**Avis de la Mission régionale d'autorité environnementale  
de la région Nouvelle-Aquitaine sur  
un projet de centrale photovoltaïque au sol  
sur la commune de Durance (47)**

n°MRAe 2021APNA64

dossier P-2021-10783

**Localisation du projet :** Commune de Durance (47)  
**Maître(s) d'ouvrage(s) :** Société VALECO INGENIERIE  
**Avis émis à la demande de l'Autorité décisionnaire :** Préfet du Lot-et-Garonne  
**En date du :** 24 février 2021  
**Dans le cadre de la procédure d'autorisation :** Permis de construire  
L'Agence régionale de santé et le Préfet de département au titre de ses attributions dans le domaine de l'environnement ayant été consultés.

Plan masse du projet – extrait étude d'impact page 17

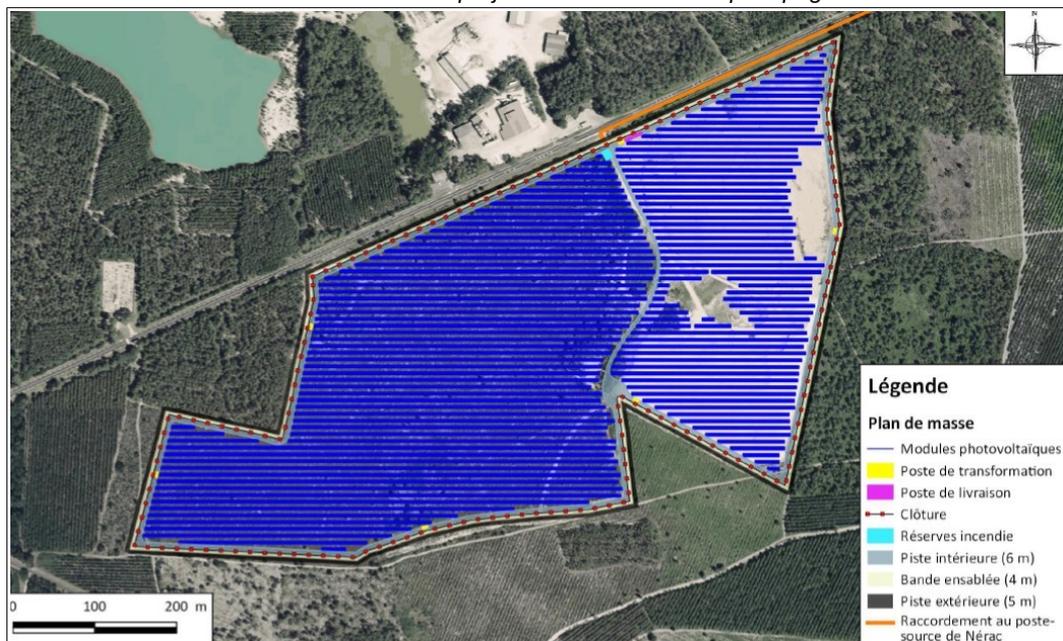
La MRAe relève que le plan masse du projet ci-dessus de la page 17 de l'étude d'impact, présente les modules photovoltaïques avec deux trames différentes sur chacun des secteurs exploités et non-exploités, sans en expliquer la raison.

Cartographie des zones humides – extrait étude d'impact page 60

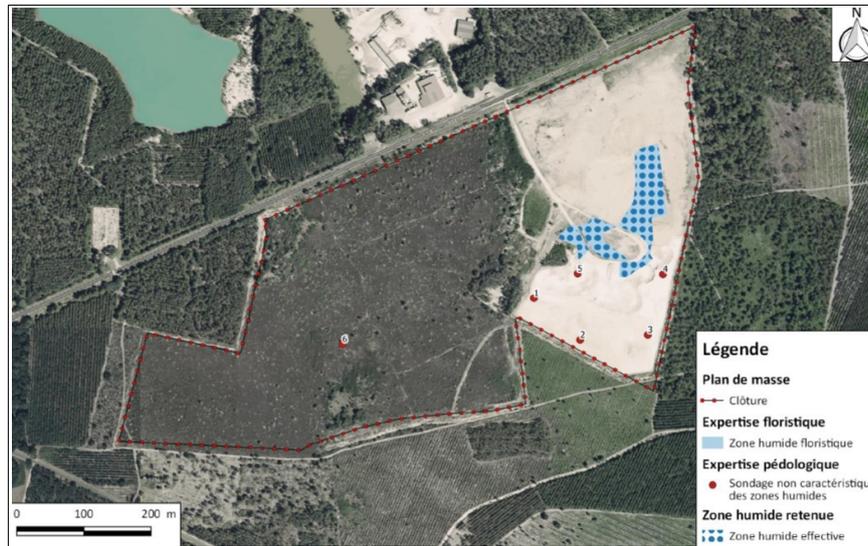
Concernant la thématique des **zones humides**, le porteur de projet a privilégié l'évitement d'une partie des zones humides identifiées sur le site (environ 50 % en superposant la cartographie du projet à celle des zones humides). En phase travaux, le projet ne prévoit (page 129) aucun drainage et l'imperméabilisation est limitée aux pistes et aux bâtiments (4,35 ha). Les prébois humides sont évités, cependant les friches

humides, qui concernent l'espace sous les panneaux, ne sont pas évitées. L'étude évalue l'incidence résiduelle du projet sur les zones humides comme faible.

**La MRAe recommande de reprendre l'analyse des zones humides en tenant notamment compte des effets potentiellement négatifs du projet sur leur pérennité par modifications des fossés et des petites dépressions laissés par la carrière et qui sont alimentées par la pluie ou la nappe phréatique, ainsi que des opérations d'entretien et de débroussaillage de la centrale tant pour les zones humides évitées que non évitées. Pour les zones humides non évitées, la MRAe recommande également de tenir compte des modifications d'exposition de la végétation liée à la couverture par des panneaux solaires, ainsi que des modifications des conditions d'infiltration des eaux liées à la mise en place des pieux battus.**

**La MRAe considère qu'en l'état du dossier l'absence d'impact significatif sur les zones humides n'est pas démontrée.**

Cartographie des habitats naturels – extrait étude d'impact page 79

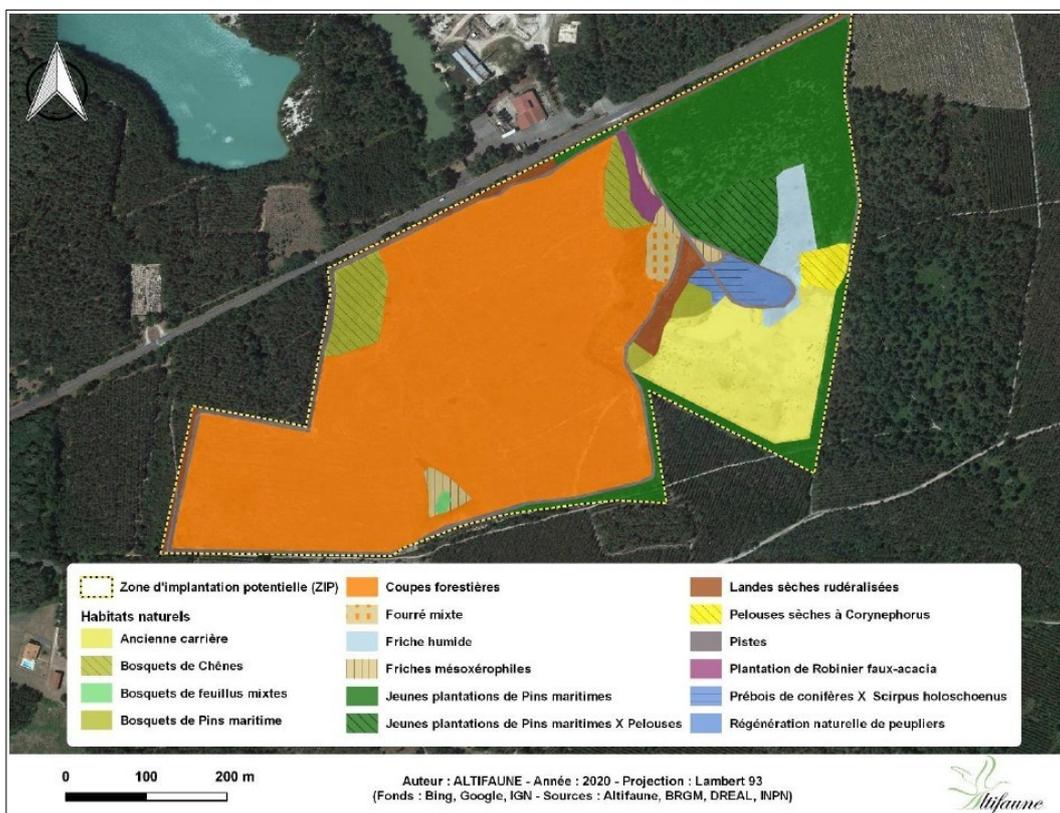
Le site est principalement composé de coupes forestières (à l'ouest), de la partie de carrière exploitée (à l'est) en partie recolonisée par de jeunes pins maritimes. Il apparaît que, dans présentation du site, le dossier ne caractérise pas clairement le statut forestier du site, ce qui semble pourtant bien être le cas tant sur la partie non exploitée de la carrière ayant fait l'objet d'une coupe forestière que dans la partie exploitée replantée en pins maritimes.

**La MRAE recommande de compléter l'étude d'impact par la présentation de cartographies représentant les habitats, notamment de repos et de reproduction, des espèces protégées observées sur le site, de manière à mieux caractériser les enjeux que le dossier semble sous-estimer.**
